AJUSTE A LA CARTOGRAFIA

Se solicita a través del oficio con radicado 2016PP009817N01 y sentencia de tutela 05001-40-88-041-2016-00095-0, la corrección de los mapas protocolizados en el Acuerdo Municipal 48 de 2014, con respecto al alineamiento de la quebrada La Poblada 2, en el tramo que se encuentra al interior de la unidad residencial La Palmeira, ubicada en la vereda Las Palmas del corregimiento de Santa Elena.

Imágen de la situación actual

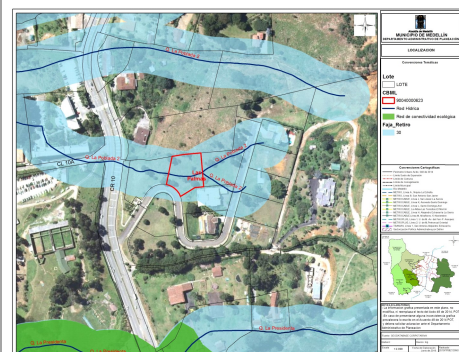
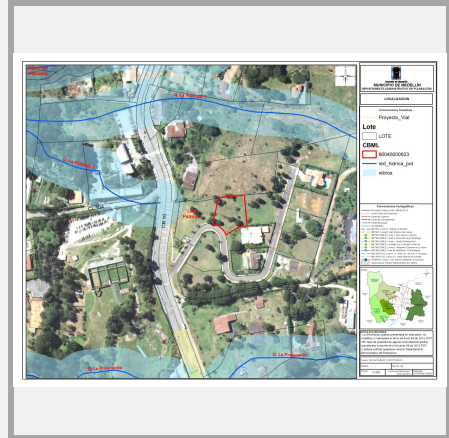
En el Oficio N° 201600681773 emitido por el DAP, se envía copia de la Resolución 126 de 21 de septiembre de 2016 emitida por el DAP (Gaceta Oficial 4402), donde se corrige la imprecisión grafica en los planos 3 y 4 del Acuerdo municipal 48 de 2016, en cuanto al alineamiento de la quebrada la Poblada N°2, en el tramo comprendido entre las carrera 9 y 10 de la Ciudad de Medellín. Por otro lado, es importante aclarar que aunque se emitió una Resolución para hacer el ajuste cartográfico mencionado, a la fecha los planos protocolizados no han sido corregidos, razón por la que se realiza esta ficha.

De acuerdo al acto administrativo expedido a través de la Resolución 126 de 21 de septiembre de 2016 (Gaceta Oficial 4402), el Departamento Administrativo de Planeación de Medellín procederá hacer las respectivas correcciones cartográficas en los mapas 2- Clasificación del Suelo, 3- Categorías del Suelos de Protección, Producción Y Suburbano Y 4- Estructura Ecológica Principal; del Acuerdo municipal 48 de 2016, en cuanto al alineamiento de la quebrada la Poblada N°2, en el tramo comprendido entre las carrera 9 y 10 de la Ciudad de Medellín,
